FORMULARIO DE PREGUNTAS Y RESPUESTAS			
PROCESO DE SELECCIÓN N°	**031-00-F-CACOM-3-GRUTE-2026**	**FECHA**	**05/02/2026**
PRESUPUESTO OFICIAL	**$24.792.294**	**HORA**	**12:00 HRS**
MODALIDAD DE SELECCIÓN	**Mínima cuantía**	**LUGAR**	**CACOM-3**

OBJETO: ADQUISICIÓN DE MATERIALES, SUMINISTROS, ACEITES, PRODUCTOS QUÍMICOS, LLANTAS, FILTROS Y BATERÍAS PARA EL MANTENIMIENTO DEL EQUIPO TERRESTRE DE APOYO AERONÁUTICO (ETAA) DEL CACOM 3

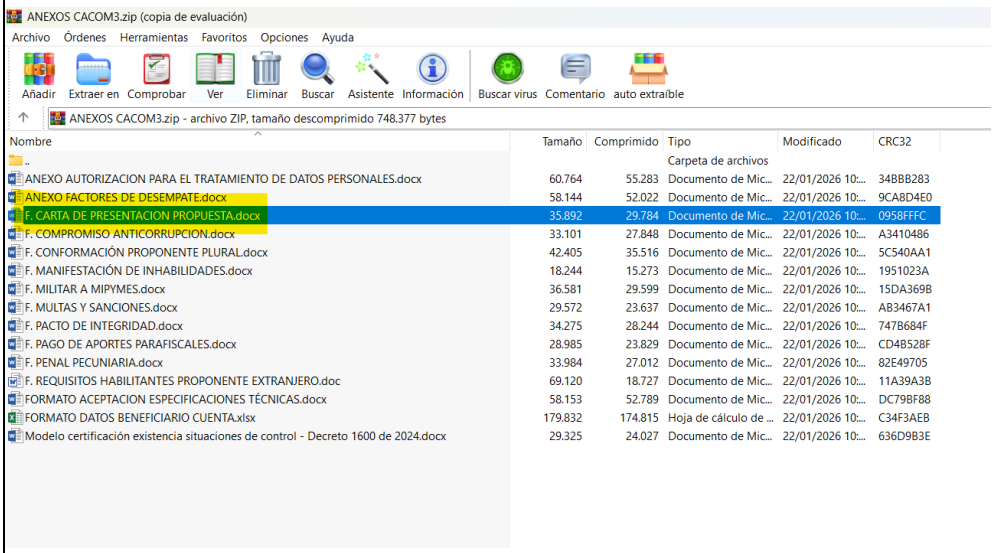
Tipo de vehículo objeto del servicio. – Agradecemos indicar de manera expresa el tipo de vehículo especifico(s) al cual se encuentra dirigido el servicio objeto del presente proceso de mínima cuantía, señalando, de ser posible si es automóvil, camioneta, camión, marca, línea, modelo, cilindraje o categoría y estructurar una oferta técnica acorde con las necesidades de la Entidad.

Alcance del Requerimiento Técnico – Solicitamos confirmar si el requerimiento técnico aplica a un tipo de vehículo o a varias tipologías de vehículos; en este último caso, agradeceríamos se indiquen las especificaciones técnicas de cada uno, a efectos de garantizar la correcta formulación de las propuestas, en observancia de los principios de planeación, transparencia y selección objetiva.

El comité evaluador se permite informar que el requerimiento técnico del presente proceso **no se encuentra dirigido a un único tipo de vehículo**, sino que aplica a **diversas tipologías de equipos motorizados de apoyo en tierra**, conforme a las necesidades operacionales de la Entidad.

Con el fin de brindar claridad a los proponentes y permitir la adecuada estructuración de las ofertas, se informa que el servicio objeto del proceso está orientado a los siguientes equipos, los cuales hacen parte del parque motorizado de la Unidad:

En consecuencia, el alcance del requerimiento técnico **comprende varias tipologías de equipos**, por lo cual los proponentes deberán estructurar su oferta teniendo en cuenta las características técnicas, referencias, modelos y especificaciones de los equipos relacionados, garantizando el cumplimiento integral de las condiciones exigidas por la Entidad.

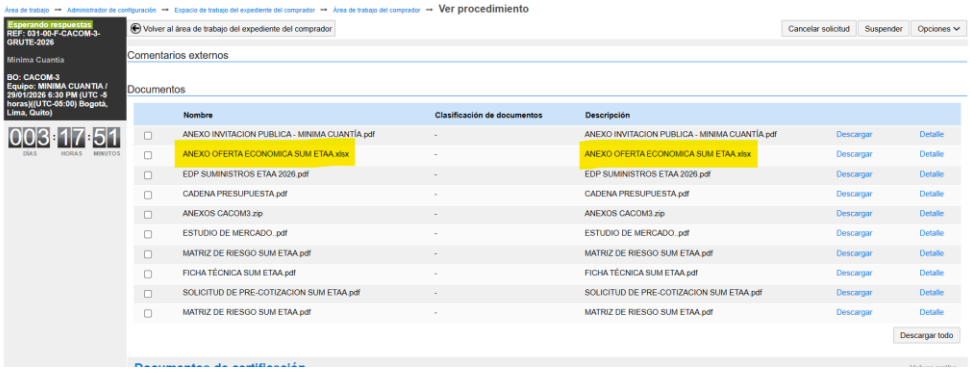
Respetados CACOM-3De manera atenta solicitamos que se publique el formato o anexo "Carta de presentación de la oferta", ya que evidenciamos que en la carpeta ZIP donde están los anexos no encontramos dichos documentos.

Respetuosamente se informa al observante que el archivo denominado “ANEXOS CACOM3” incluye el formato “carta de presentación propuesta”, igualmente el formato oferta económica, fue publicado en formato Excel en los documentos del proceso, así:
